ODPOWIEDZI NA PYTANIA

DOTYCZĄCE TREŚCI SIWZ

Dotyczy: EZP-271-2/95/2017 /p.2

Działając na podstawie przepisu art. 38 ust. 2 w zw. z art. 10a ust. 1 ustawy, Zamawiający – Uniwersytecki szpital Dziecięcy w Krakowie informuje, że w postępowaniu o udzielenie zamówienia publicznego na **dostawę materiałów medycznych 1 x użytku – 10 grup** prowadzonym w trybie przetargu nieograniczonego o wartości poniżej kwot określonych w przepisach wydanych na podstawie art. 11 ust. 8 ustawy, wpłynęły do zamawiającego pytania dotyczące treści specyfikacji istotnych warunków zamówienia.

Zdjęcie poglądowe

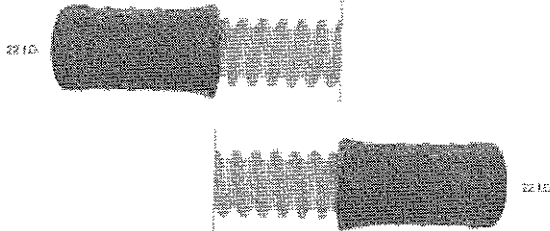
Pytanie 9 Zadanie 5 lp.7 i lp.8

Czy zamawiający kierując się chęcią uzyskania jak najlepszej ceny wydzieli do osobnego pakietu pozycje nr 7 i 8 oraz dopuści do zaoferowania wysokiej jakości rury silikonowe niemieckiego producenta wg poniższej charakterystyki:

Lp.7

Rura silikonowa 19mm, długości 1,5 m oraz z wzmocnionymi mankietami /mufy 22mm , autoklawowalne,
Zdjęcie poglądowe

Lp.8

Rury silikonowa „lekkie” 16mm, długości 1,5 m i mankietami/mufy 22mm , autoklawowalne ?

Zamawiający podtrzymuje zapisy SIWZ.
